## 改善箇所説明図

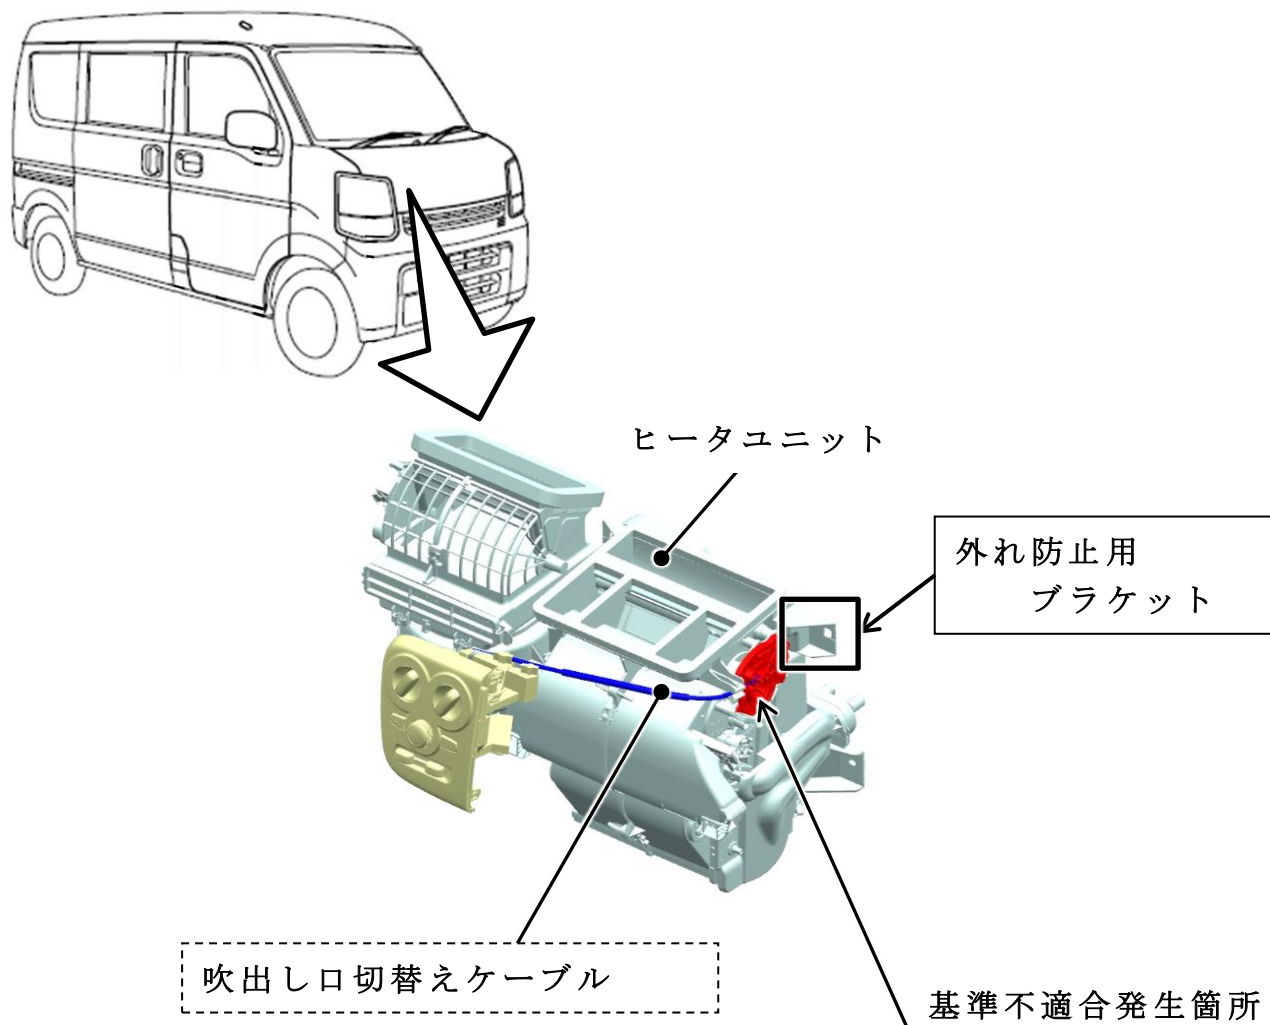
マニュアルエアコンのヒータユニットにおいて、吹出し口切替え機構の構造が不適切なため、高温条件下で吹出し口切替えダイヤルを素早く操作すると、内部部品が外れ、操作不能になる場合がある。そのため、デフロスタが使用できず、前面ガラスの視野を確保できなくなるおそれがある。

全車両、ヒータユニットに内部部品の外れ防止用ブラケットを追加する。また、吹出し口切替えケーブルを点検し、曲がりのあるものは当該ケーブルを新品に交換する。
